con la presente si inviano le Osservazioni contro il Progetto di un impianto eolico codice procedura ID_VIP/ID_MATTIM: 12691 denominato "Pitigliano" ubicato nei comuni di Pitigliano (GR) e Sorano (GR) costituito da 20 (venti) aerogeneratori di potenza nominale 7,0 MW per un totale di 140,0 MW con relative opere connesse ed infrastrutture indispensabili.
Cordiali saluti

“Progetto di un impianto eolico denominato “Pitigliano” ubicato nei comuni di Pitigliano (GR) e Sorano (GR) costituito da 20 (venti) aerogeneratori di potenza nominale 7,0 MW per un totale di 140,0 MW con relative opere connesse ed infrastrutture indispensabili”

TESTO DELLE OSSERVAZIONI

Immagine 1. Vincoli ex art. 136 del CBC dal PIT della Regione Toscana e zona approssimativa dove è progettato l'impianto industriale.

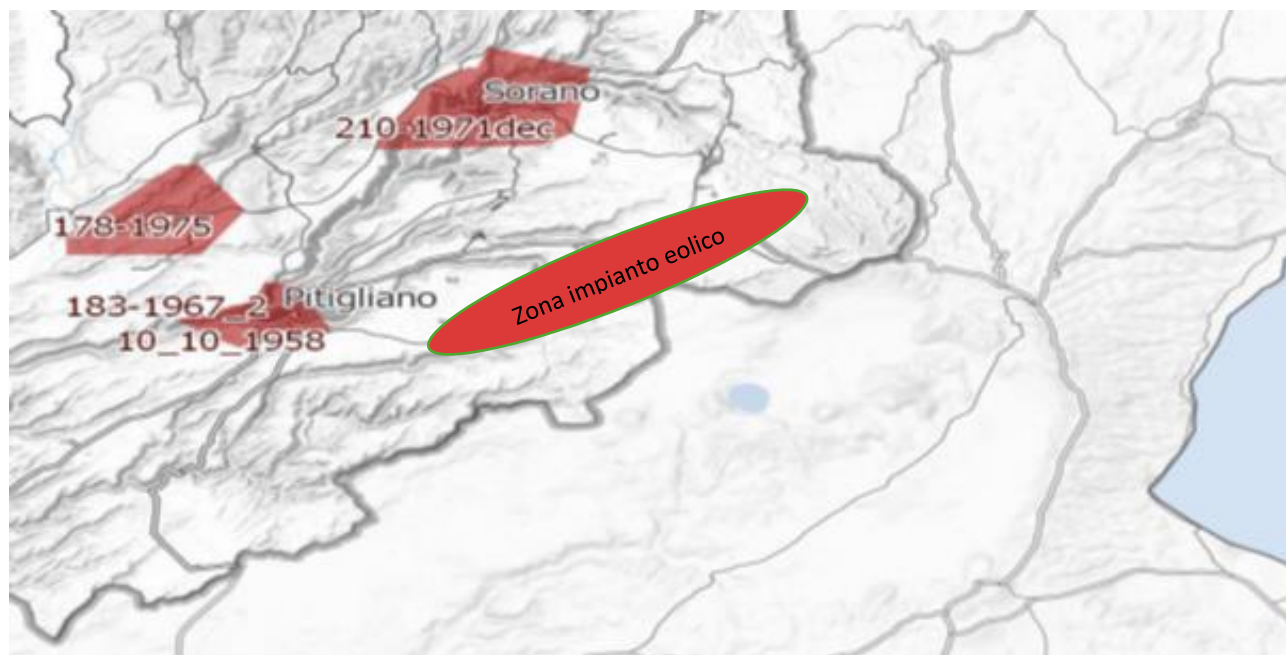
Inoltre, come sostiene la Proponente parte dell'impianto si verrebbe a trovare a 3,5 km dal centro abitato di Sorano. Infatti, tre degli aerogeneratori WTG 08, 09, 10 sono addirittura all'interno delle fasce di rispetto dei 3 km del suo vincolo paesaggistico di notevole interesse pubblico ex art 136 del CBC. Si evidenzia che così si crea

un'ulteriore incompatibilità con la tutela del Paesaggio.

Immagine 3. Cumulo di una parte di impianti eolici, fotovoltaici e geotermici industriali in progettazione ed esistenti intorno all'eolico industriale "Pitigliano".

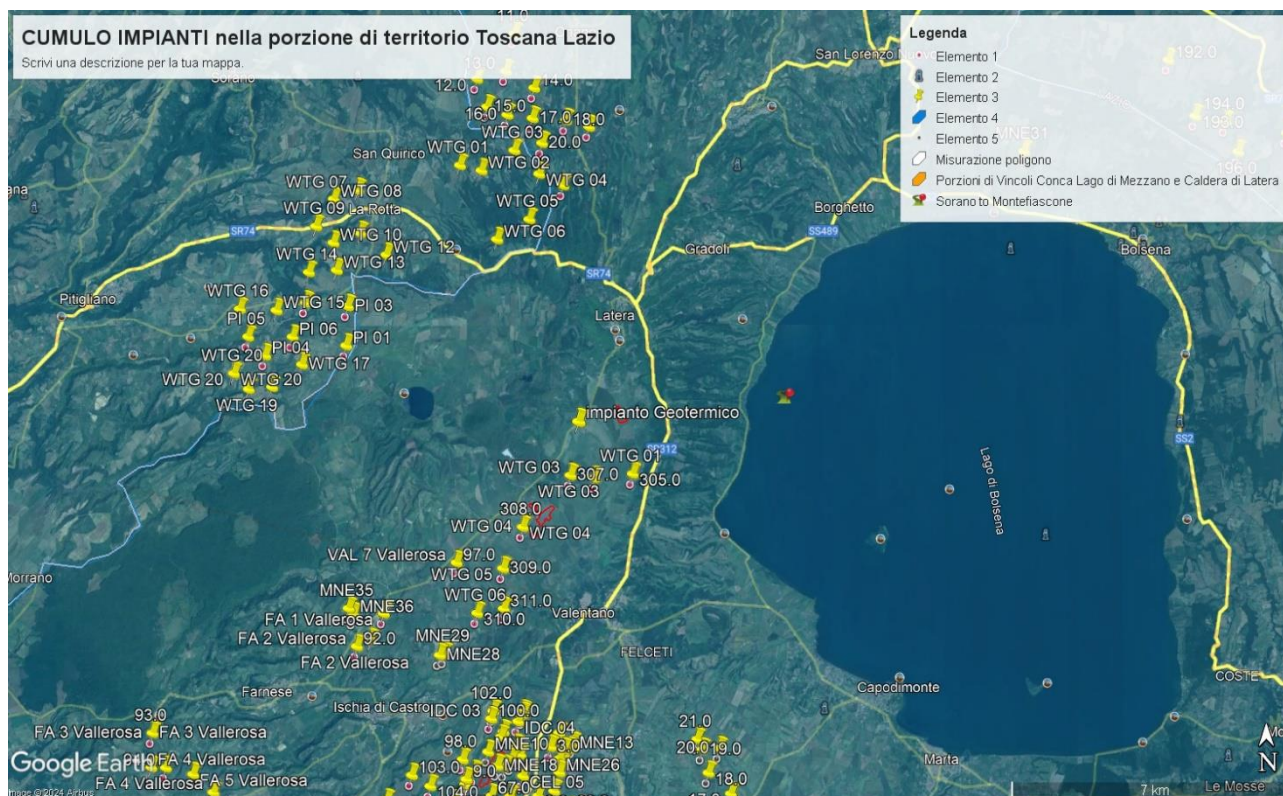
Tornando alle Linee guida nazionali, l’allegato IV dedica il paragrafo 3 agli impatti visivi e quelli sui Beni Culturali, Paesaggistici, Naturalistici e Culturali, ecc. Viene detto che la valutazione dell’impatto visivo dovrà essere effettuata tenendo conto “degli elementi caratterizzanti e qualificanti il paesaggio, effettuata alle diverse scale di studio (vasta, intermedia e di dettaglio...”. Le analisi debbono non solo definire l’area di visibilità dell’impianto eolico industriale, ma anche il modo in cui l’impianto viene percepito all’interno del bacino visivo. Le analisi visive debbono inoltre tener in opportuna considerazione gli effetti cumulativi derivanti dalla compresenza di più impianti”. Nella Relazione Paesaggistica e nello Studio di Impatto Ambientale prodotte dalla proponente come già evidenziato è stato ignorato il vincolo paesaggistico di notevole interesse pubblico ex articolo 136 del Codice dei Beni

Culturali “*Ambito paesaggistico, geologico e geomorfologico dell’orlo della caldera di Latera ...*” Non vengono nemmeno citati gli impianti eolici in progetto al MASE, il “Rempillo” (6 aerogeneratori) e un altro in verifica amministrativa di 14 aerogeneratori e 72, 6 MW. Ad oggi nei territori di Pitigliano, Sorano e in quello limitrofo potenzialmente potrebbero essere insediati 40 aerogeneratori alti 200 metri e larghi 170. Ma la proponente non cita neanche altri impianti che creerebbero il cumulo e quindi maggiore impatto. Infatti, sul territorio della “Città del Tufo” (Sorano e Pitigliano) impatterebbero anche l’impianto eolico “Montarzo” di Onano con 13 aerogeneratori con le dimensioni ricordate, l’altro eolico industriale nel territorio di Valentano con sette aerogeneratori (stesse dimensioni), gli impianti di Farnese con un minieolico di 3 Torri alte 60 metri già installate in località Poggio del Crognolo e l’impianto eolico industriale “Vallerosa” (7 aerogeneratori alti 200 metri e larghi 158 metri) in procedura VIA presso la Regione Lazio. Inoltre, altri impianti del minieolico già presenti a Valentano, Cellere e Piansano e due progetti eolici industriali con le stesse dimensioni (200 m x 170 m) nel Comune di Ischia di Castro. La valutazione del cumulo non prende neanche in considerazione gli impianti industriali di fotovoltaico e agrivoltaico in progetto a Farnese, Valentano, Ischia di Castro, Cellere. L’impianto geotermico in procedura Via al MASE, progettato nella Caldera di Latera. Quindi è stata effettuata una valutazione del potenziale impatto cumulativo non veritiera a dispetto di quanto affermato dalla proponente che sostiene di aver preso in considerazione uno spazio di 10 km intorno al suo impianto per gli impatti che si creerebbero.

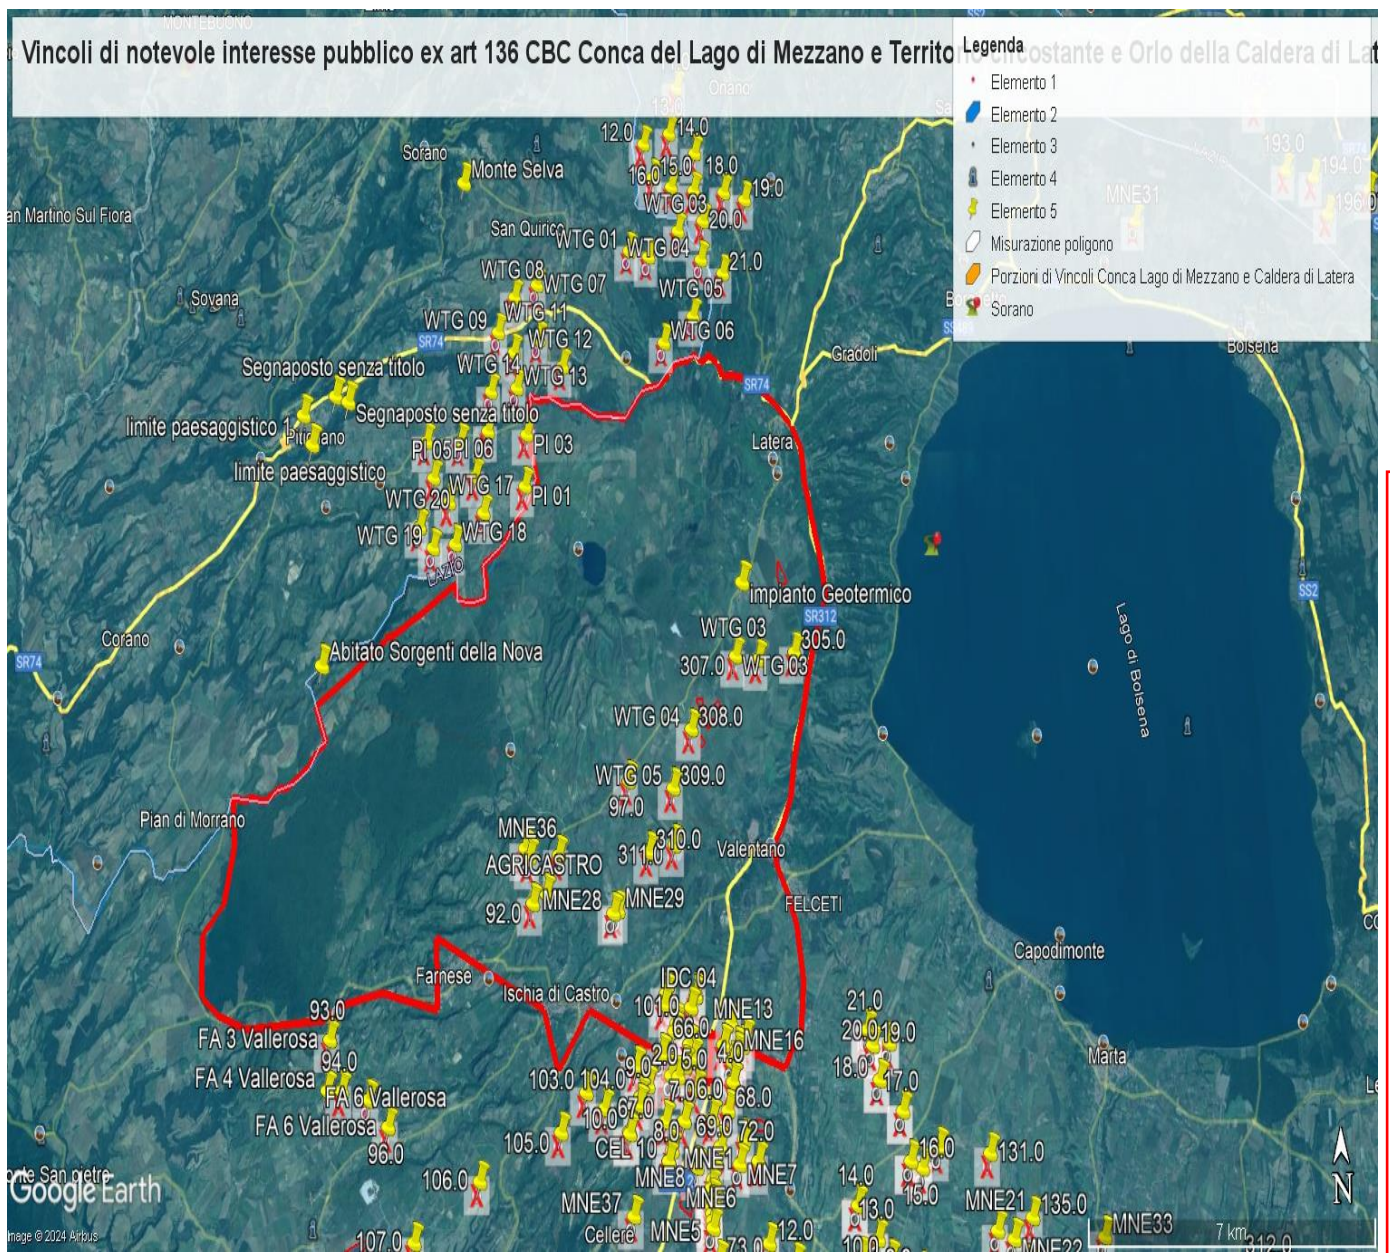
Il progetto è inteso essere realizzato in un'area caratterizzata da numerosi vincoli di carattere archeologico e non rispetta le dovute distanze da essi.

IMMAGINE n. 2 Impianto eolico industriale “Pitigliano” e distanze aerogeneratori dai Vincoli della Conca del Lago di Mezzano...

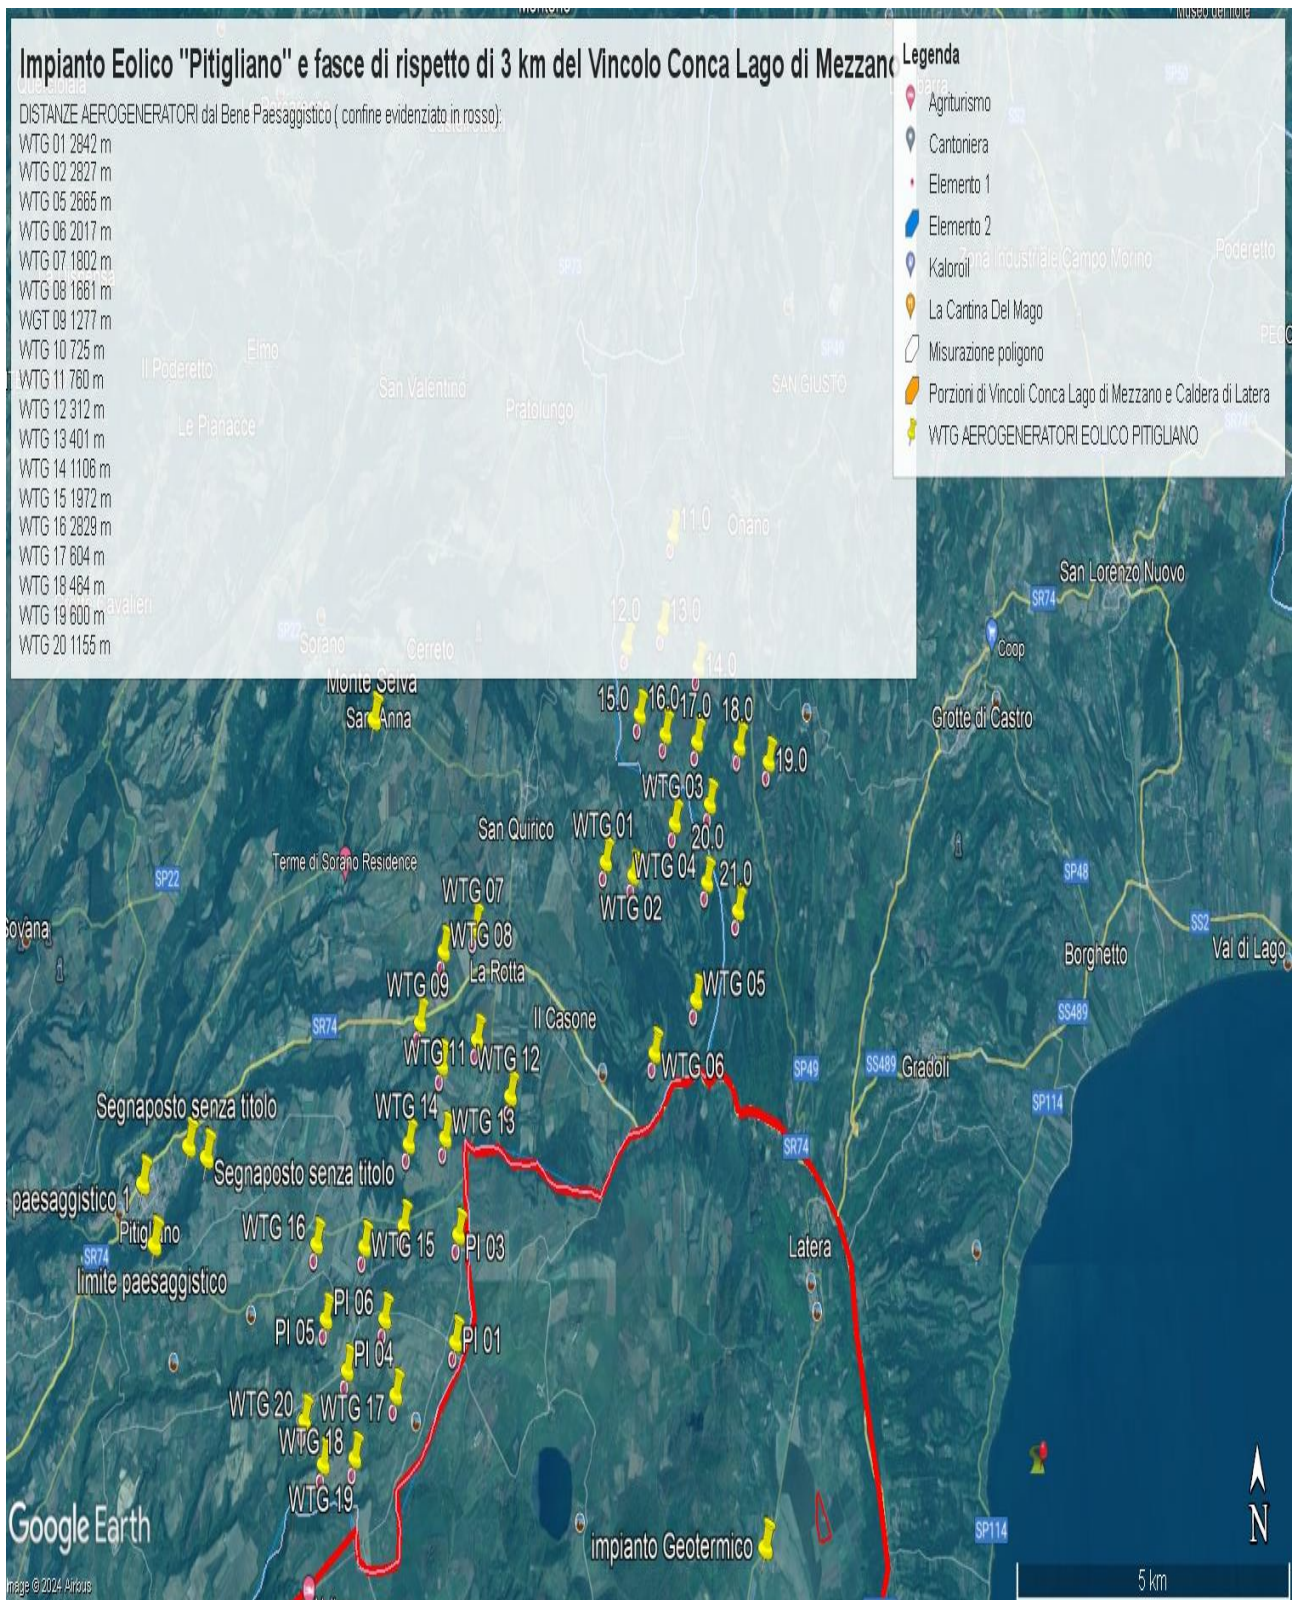
Come è illustrato nell'immagine si ribadisce che l'impianto industriale "Pitigliano" ricade completamente all'interno delle fasce di rispetto dei due vincoli di notevole

interesse pubblico e lambisce quelle di un terzo vincolo e quindi come affermato dal Consiglio di Stato nelle sentenze citate, l'impianto è insediato in area non idonea ai sensi dell'art. 20 comma 8 lettera c quater del D.Lgs. n. 199/2021 e ss.mm.ii al contrario di quanto sostiene la proponente.

IMMAGINE n. 3 Impianto eolico industriale “Pitigliano” e distanze aerogeneratori dai Vincolo “Orlo della Caldera di Latera.

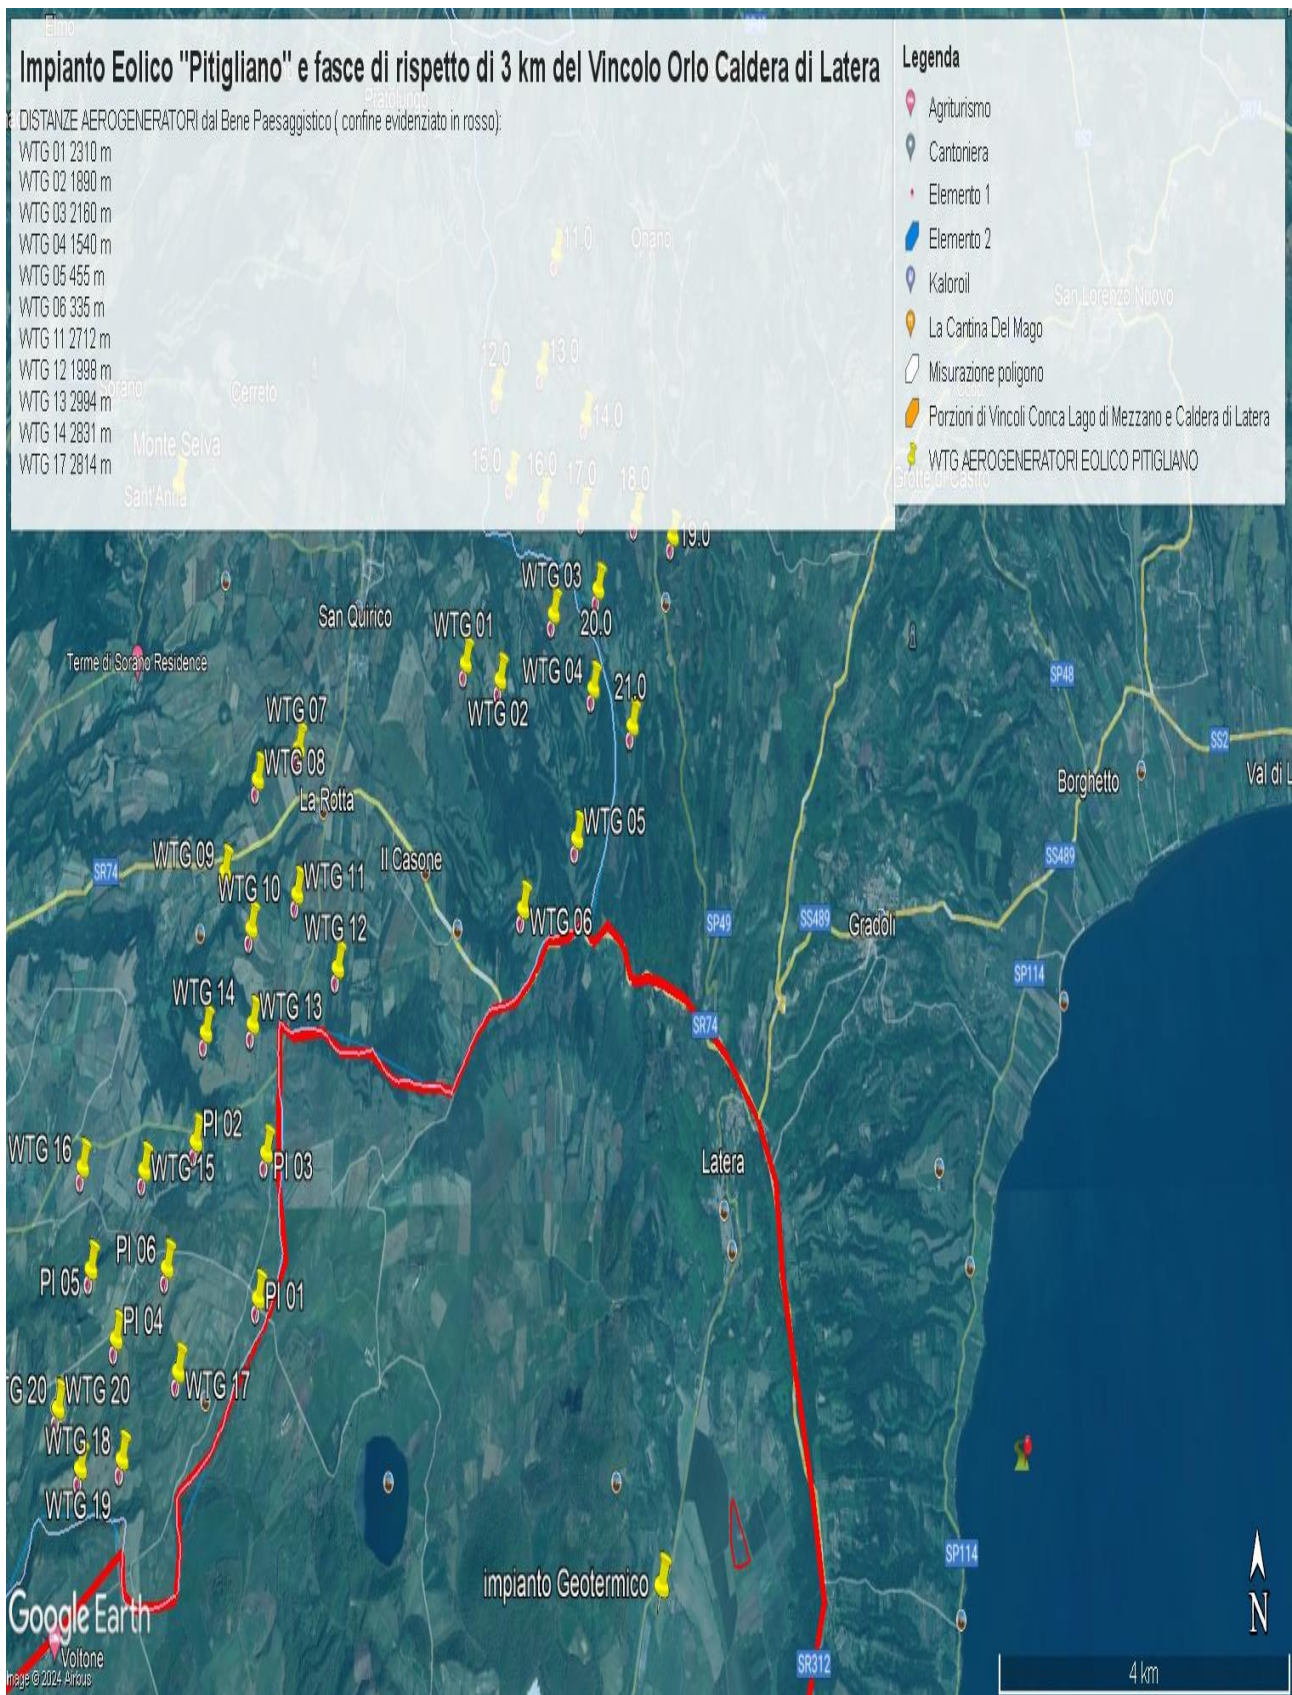
Concludendo, si evidenzia ancora che la proponente non effettuando la procedura prevista dalla Parte III delle Linee Guida nazionali ha ignorato un vincolo paesaggistico di notevole interesse pubblico istituito con un provvedimento del Segretariato regionale del Ministero della Cultura per il Lazio che ha emanato il Decreto di dichiarazione di notevole interesse pubblico n. 22 del 15.02.2024 ai sensi e per gli effetti dell'art. 136, co. 1, lett. c) e d) del decreto legislativo 22 gennaio 2004, n. 42, "Ambito paesaggistico, geologico e geomorfologico dell'orlo della caldera di

Latera e delle sue pendici interessate dai centri eruttivi periferici" nei comuni di CELLERE, FARNESE, ISCHIA DI CASTRO, LATERA, PIANSANO.
